PIANO PROVINCIALE DELLA SICUREZZA STRADALE

Allegato A – Strada “Giuseppina”

A4 - Tasso d'incidentalità lungo l'itinerario

SCHEDA N.1: Azione del gelo

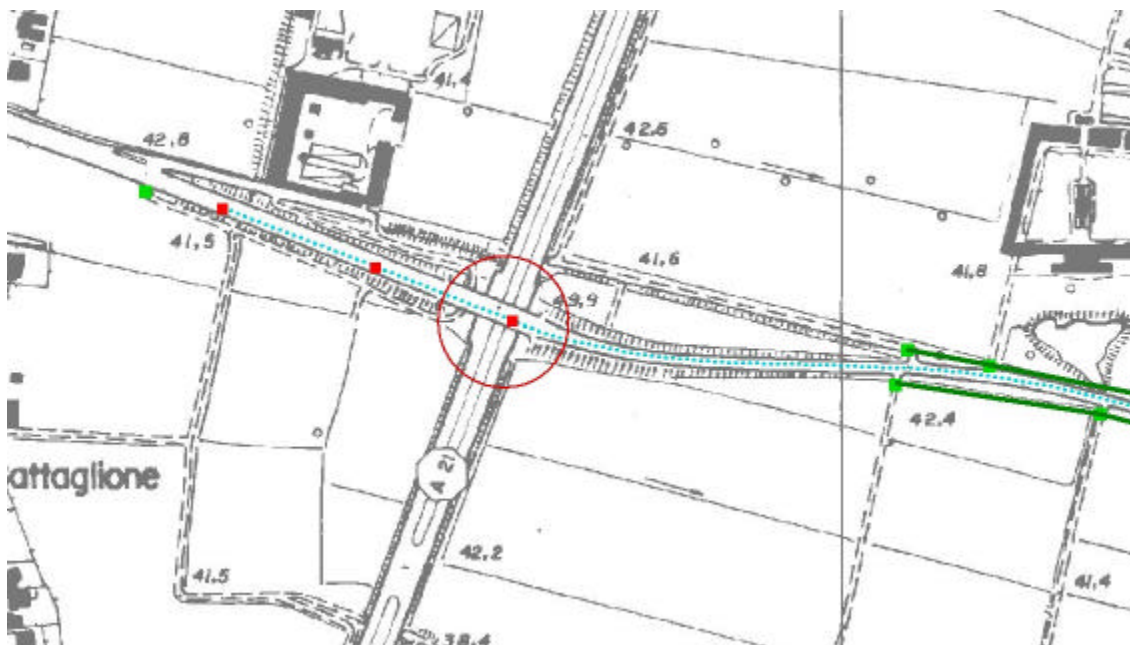
SITUAZIONE ATTUALE: Le rampe ed il cavalcavia che sovrappassa l'A21, sono soggetti alla formazione di ghiaccio nei mesi invernali.

INTERVENTI PROPOSTI: Monitoraggio della zona ed interventi preventivi di spargimento di sale.

SCHEDA N.2: Passaggio pedonale e restringimento della carreggiata

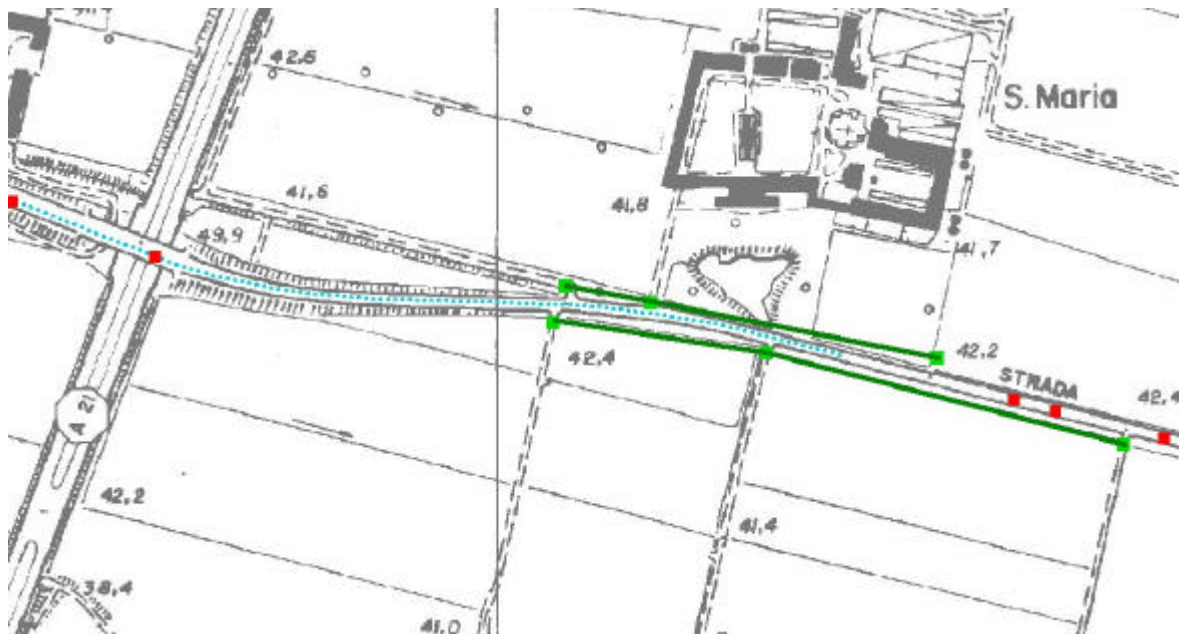
SITUAZIONE ATTUALE: Sul cavalcavia non è presente il passaggio pedonale a lato delle corsie veicolari come previsto dall'attuale normativa.

Da due corsie per senso di marcia (per i veicoli provenienti da Cremona) si passa ad una sola corsia di larghezza 4,70 m. Situazione rovesciata per i veicoli provenienti dalla direzione opposta.

INTERVENTI PROPOSTI: Verifica opportunità di restringere le corsie della provinciale fino a 3,75 m, larghezza massima prevista dal Nuovo Codice della Strada ottenendo così una banchina più ampia dell'esistente, eventualmente utilizzabile come passaggio pedonale.

SCHEMA N.3: Roggia non protetta e presenza di diversi accessi agricoli

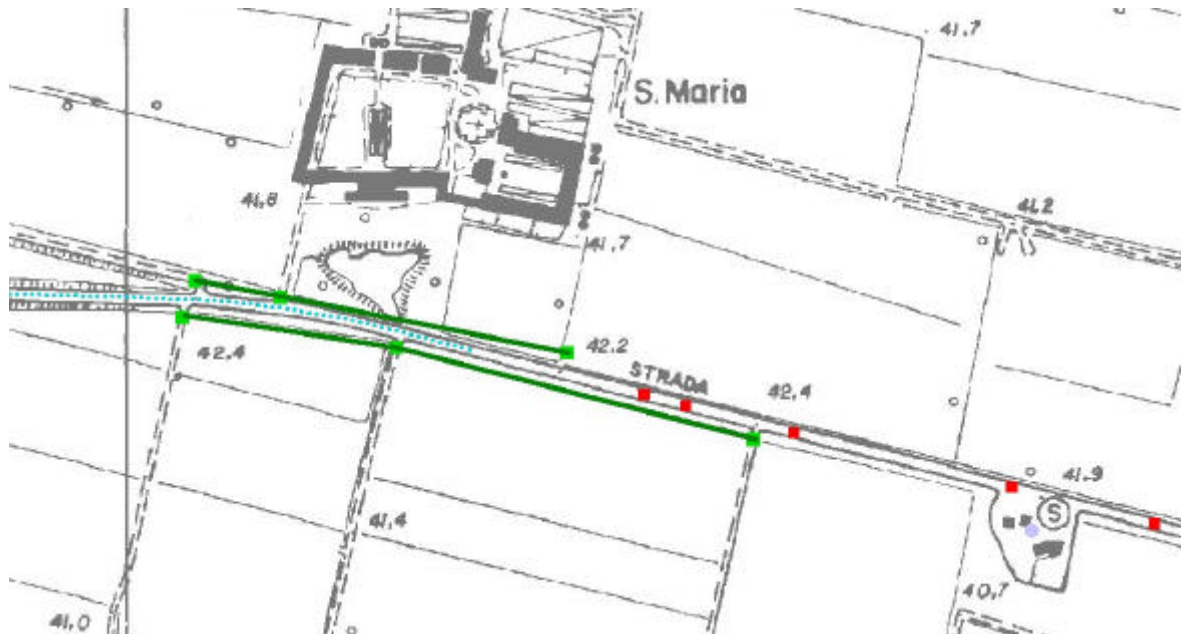
SITUAZIONE ATTUALE: Nel tratto finale del cavalcavia vi è la presenza di diversi accessi agricoli laterali utilizzati da macchine che per le loro dimensioni compiono manovre lente (in una zona dove la visibilità è ridotta perché ubicata dopo una leggera curva).

Si evidenzia inoltre l'esistenza di una roggia priva di protezione in caso di fuoriuscita.

INTERVENTI PROPOSTI: Verifica fattibilità di realizzazione di strade di servizio che raggruppino diversi accessi e che consentano l'immissione in un unico punto sulla strada, con una maggiore visibilità, e di aggiungere le necessarie barriere protettive al canale.

SCHEDA N.4: Intersezione strada comunale per Bonemerse

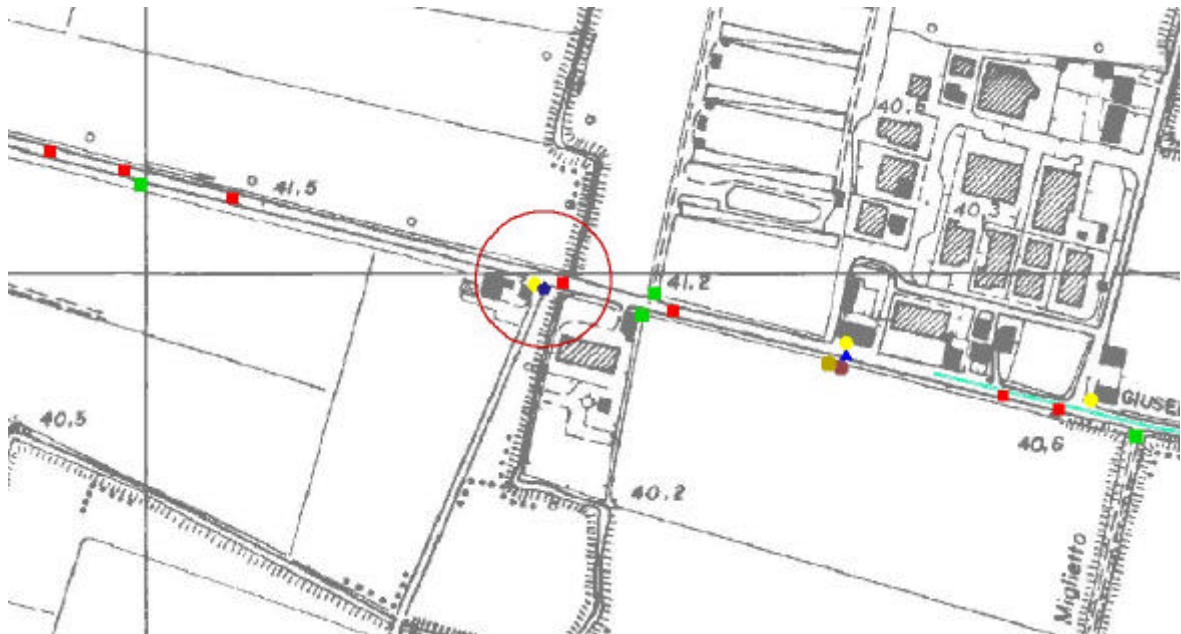
SITUAZIONE ATTUALE: Intersezione a raso con la strada Comunale per Bonemerse nella quale mancano le corsie di accelerazione e decelerazione per le manovre di svolta. Inoltre nell'aiuola è posto un palo di illuminazione che costituisce un ostacolo fisso.

INTERVENTI PROPOSTI: Verificare la possibilità di realizzare un incrocio canalizzato e di riqualificare l'impianto di illuminazione per consentire una maggiore visibilità notturna.

SCHEDA N.5: Piazzola ed attraversamento pedonale

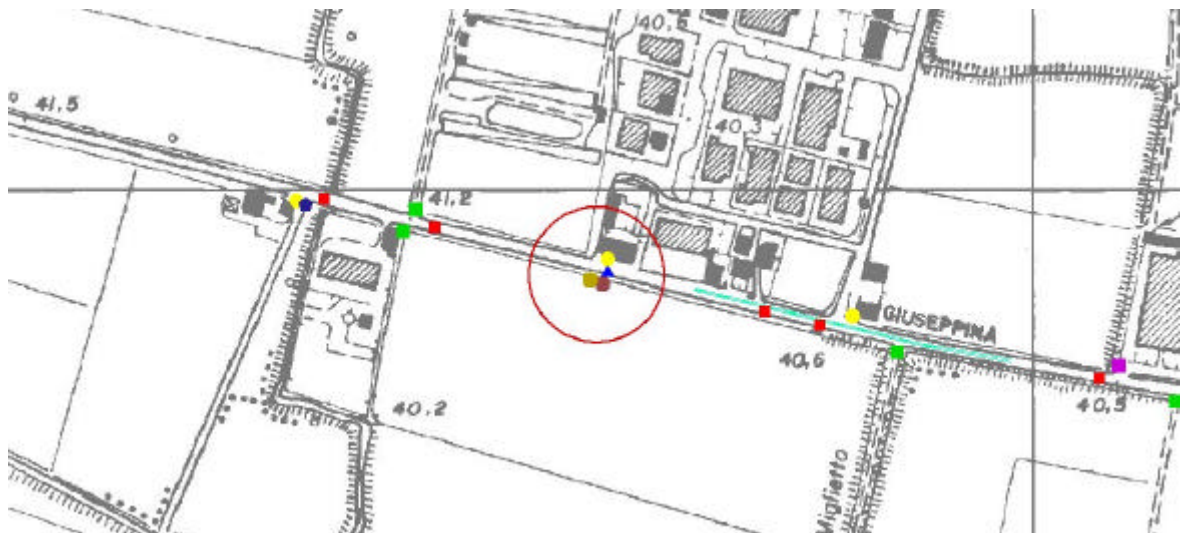
SITUAZIONE ATTUALE: La piazzola per la fermata dell'autobus ha una lunghezza inferiore a quella stabilita dall'Art. 344 del Nuovo Codice della Strada (minimo 72 metri) mentre l'attraversamento pedonale, in quanto posto all'altezza dell'immissione dell'autobus, potrebbe creare problemi di sicurezza al pedone.

INTERVENTI PROPOSTI: Sarebbe opportuno l'adeguamento della Piazzola di sosta alle disposizioni normative vigente, nonché l'arretramento del passaggio pedonale e la realizzazione di un'isola salvagente anche mediante zebrature, di separazione tra la sede stradale e la piazzola.

SCHEDA N.6: Canalizzazione per la svolta a sinistra

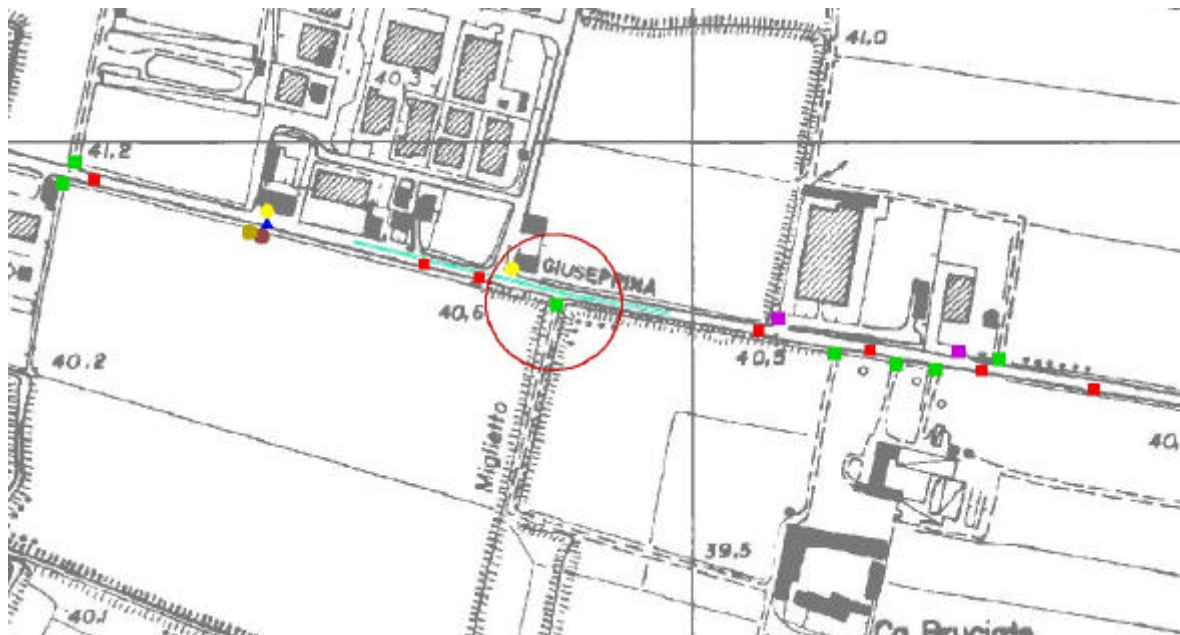
SITUAZIONE ATTUALE: Intersezione a raso per San Giacomo Lovara con corsia di svolta a sinistra e corsia di immissione: la corsia di canalizzazione potrebbe essere usata per effettuare sorpassi, creando conflitti con i veicoli in manovra.

INTERVENTI PROPOSTI: Posa di lanterne lampeggianti e la realizzazione di isole spartitraffico sulle zone zebrate delle canalizzazioni, per impedire il sorpasso e rallentare i veicoli. Durante la fase progettuale risulterà opportuna anche la verifica delle caratteristiche dell'impianto di illuminazione.

SCHEDA N.7: Intersezione con la SP26

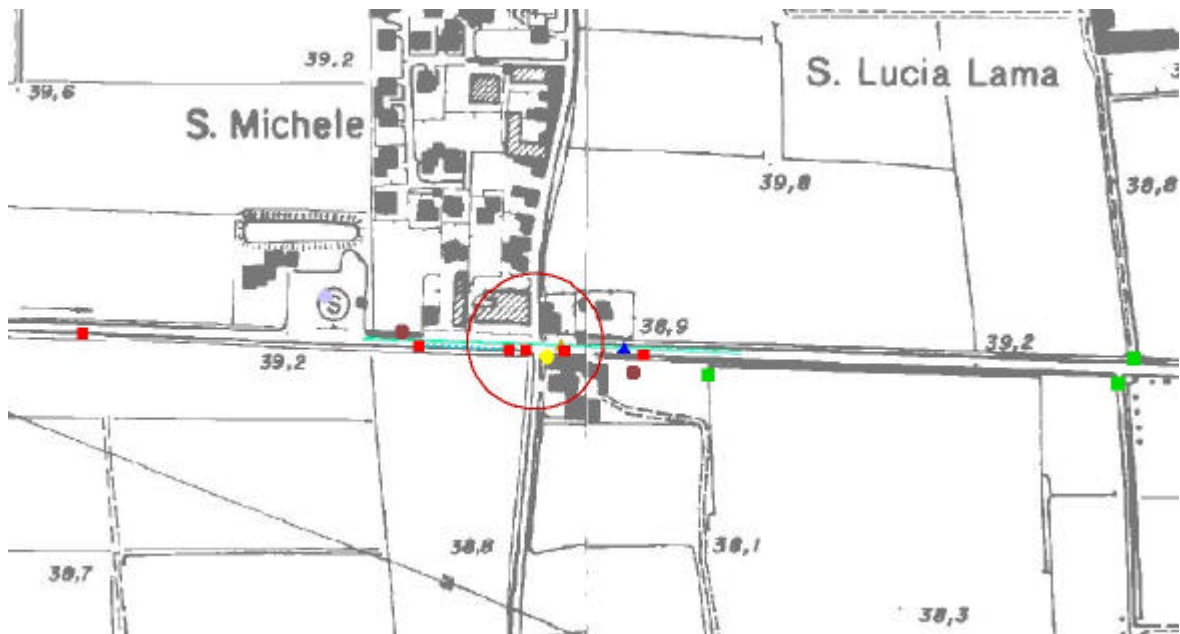
SITUAZIONE ATTUALE: Intersezione a raso con la strada provinciale 26 che da Pieve d'Olmi porta alla ex strada statale 10 con corsie di accumulo per la svolta a sinistra: la corsia di canalizzazione potrebbe essere usata per effettuare sorpassi, creando conflitti con i veicoli in manovra.

INTERVENTI PROPOSTI: Posa di lanterne lampeggianti e realizzazione di isole spartitraffico sulle zone zebrate delle canalizzazioni, per impedire il sorpasso e rallentare i veicoli. Durante la fase progettuale risulterà opportuna anche la verifica delle caratteristiche dell'impianto di illuminazione.

SCHEDA N.8: Messa in sicurezza attraversamento pedonale

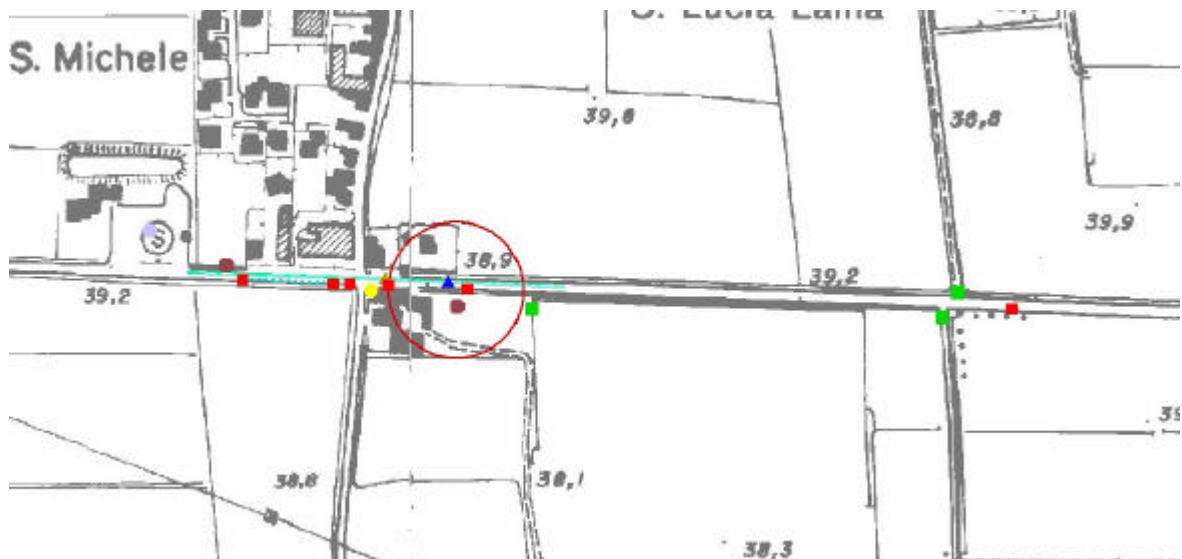
SITUAZIONE ATTUALE: Nella parte finale della canalizzazione (direzione Sospiro) vi è un attraversamento pedonale che interseca la corsia di svolta a sinistra, poco percepibile dai veicoli in transito, con conseguente pericolo per i pedoni. Esiste in corrispondenza del bar una interruzione del guard-rail, che le persone possono utilizzare per attraversare la strada.

INTERVENTI PROPOSTI: Cancellare l'attraversamento esistente e spostarlo in corrispondenza degli edifici, in una posizione più funzionale. Realizzare aiuole spartitraffico sulle zone zebrate delle canalizzazioni, che in prossimità dell'attraversamento pedonale svolgano anche la funzione di isola salvagente.

SCHEMA N.9: Curva ed intersezione di Longardore

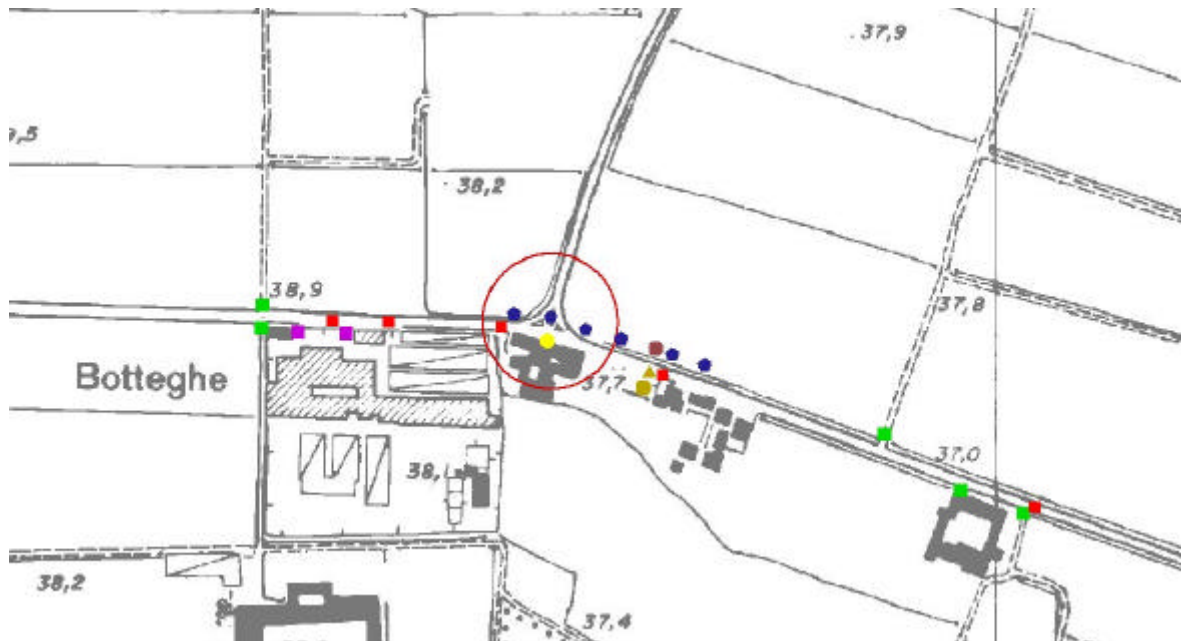
SITUAZIONE ATTUALE: All'altezza dell'intersezione con la strada per Longardore la strada fa una curva ed è affiancata da una roggia e da pali in cemento a sostegno dell'impianto di illuminazione. Tali pali costituiscono degli ostacoli fissi non protetti.

INTERVENTI PROPOSTI: Verificare la possibilità di far spostare i pali dell'illuminazione sul lato opposto della strada vicino agli edifici, tombinare la roggia favorendo una via di fuga verso la campagna in caso di fuoristrada, ed eventualmente ridisegnare la geometria della curva per aumentare la visibilità del tracciato.

SCHEDA N.10: Piazzole di sosta per autobus

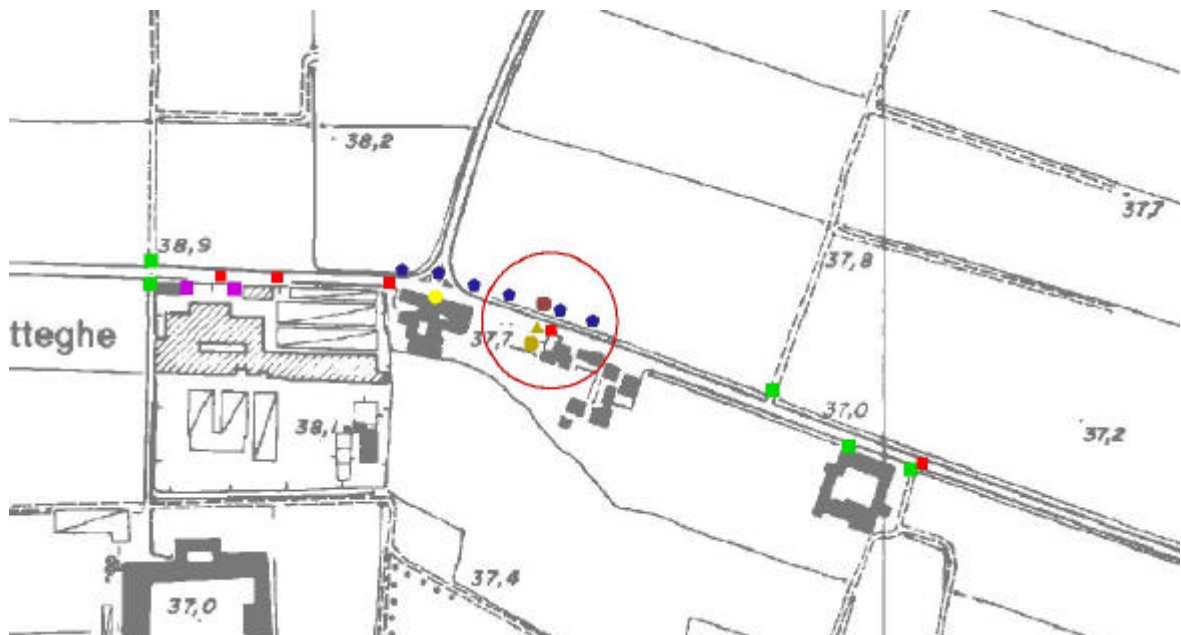
SITUAZIONE ATTUALE: I pali per l'illuminazione posti a ridosso della strada costeggiano una piazzola di sosta per autobus, costituendo ostacoli fissi non protetti e rallentando la manovra di quest'ultimo.

INTERVENTI PROPOSTI: Verificare la possibilità di far spostare i pali sul lato opposto della strada, di creare una piazzola in prossimità del bar e studiare un eventuale attraversamento pedonale con isola salvagente.

SCHEDA N.11: Pista ciclabile ed attraversamenti pedonali in abitato di Sospiro

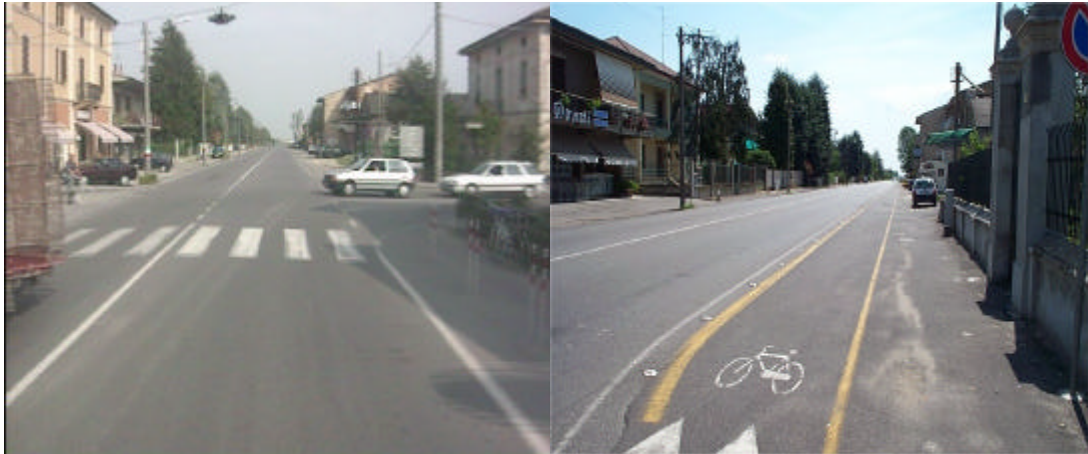
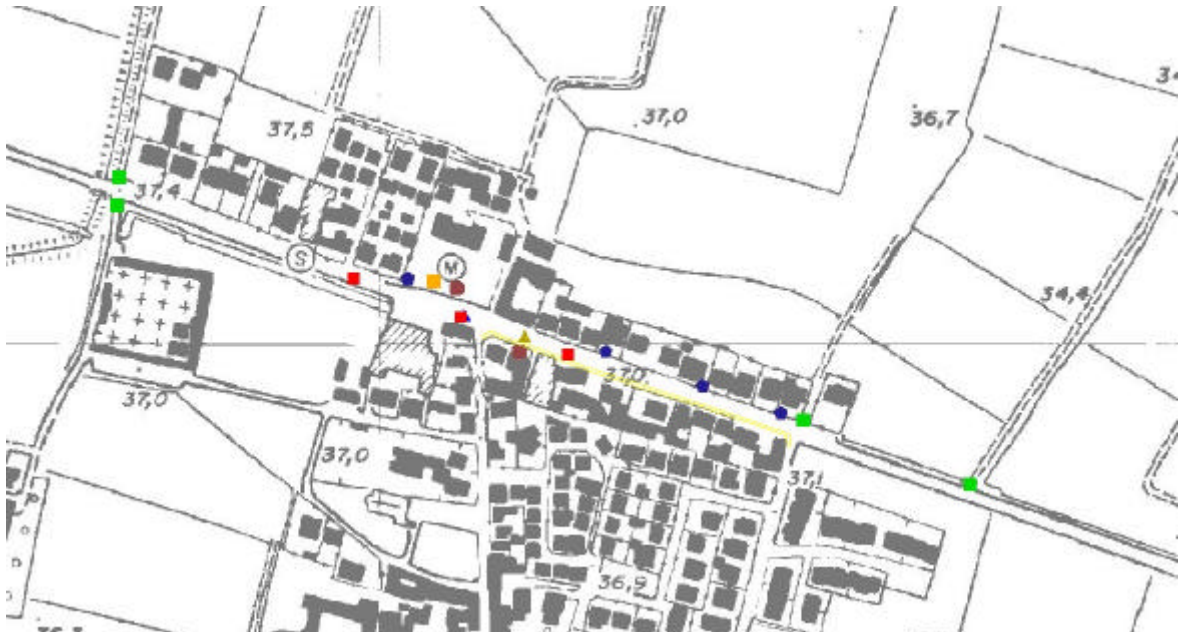
SITUAZIONE ATTUALE: Nel centro abitato di Sospiro è presente una pista ciclabile priva di protezioni rispetto alla sede carraia.

Mancano nel centro abitato i segnali verticali degli attraversamenti pedonali.

INTERVENTI PROPOSTI: Far proteggere la pista ciclabile con delimitatori di corsia, separandola completamente dalla strada provinciale (evitando in questo modo i conflitti con il traffico veicolare) e di far posizionare i segnali verticali previsti per gli attraversamenti pedonali.

SCHEDA N.12: Uso improprio della banchina in zona artigianale

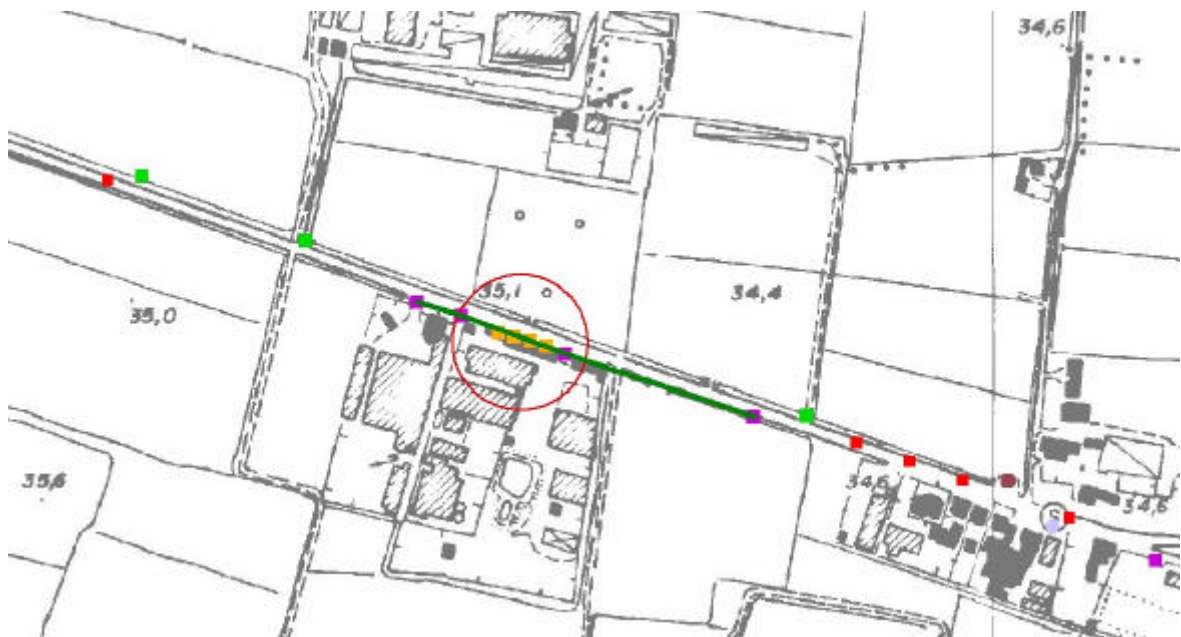
SITUAZIONE ATTUALE: Nel tratto di strada provinciale limitrofo alla zona artigianale si riscontra un uso improprio della banchina laterale che viene utilizzata per la sosta dei veicoli, che creano problemi durante le manovre di ingresso ed uscita dagli accessi, nonostante la presenza di linea continua di bordo.

INTERVENTI PROPOSTI: Vietare l'accesso alla banchina, posizionando un cordolo come azione costrittiva per evitare l'uso illecito della stessa, e verifica della possibilità di creare una strada di servizio che raggruppi i vari accessi diretti presenti nella zona artigianale e che consenta comunque l'accesso ai vigili del fuoco e ad altri mezzi d'emergenza.
